Investycja
Budowa siedziby Instytutu Historii Sztuki i Wydziału Nauk o Sztuce Uniwersytetu im. Adama Mickiewicza

Budynek szkolnictwa wyższego	Branża
Zamawiający Uniwersytet im. Adama Mickiewicza w Poznaniu, ul. H. Wieniawskiego 3	Architektura
Adres budowy ul. Wieniawskiego 3, 61-712 Poznań	Numer rysunku
Stadium Projekt techniczny	Skala
Tytuł rysunku Przekrój D-D (budynek A)_rewizja	Skala 1:50
Projektant mgr inż. arch. Grzegorz Sadowski	Data sporządzenia rysunku
Opracowujący mgr inż. arch. Renata Jankowska	Data sprawdzenia rysunku
mgr inż. arch. Anna Jancek-Gleń	
mgr inż. arch. Dominik Kubina-Schneider	
Sprawdzający mgr inż. arch. Lidia Łukaszewska	7131/119/P/2001

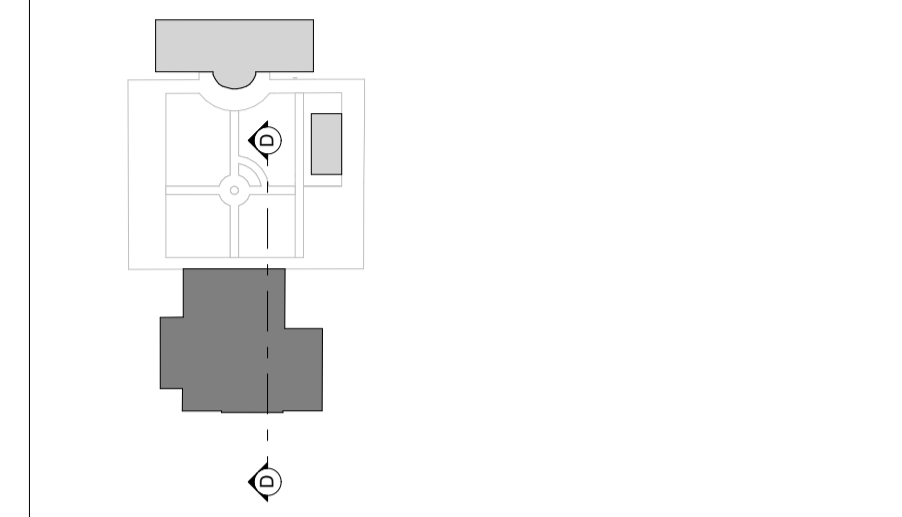
NR	OPIS	DATA
01	Zmiana sposobu podbitcia fundamentów - jet grouting i dodanie ścian dociskowych Wyburzenie i odbudowa dolnego biegu klatki schodowej Zmiana warstwy podłogi na gruncie Ze względu na nowe odkrytki zmienia warstwy P3a, P4a, P5a, P5b	12.05.2026
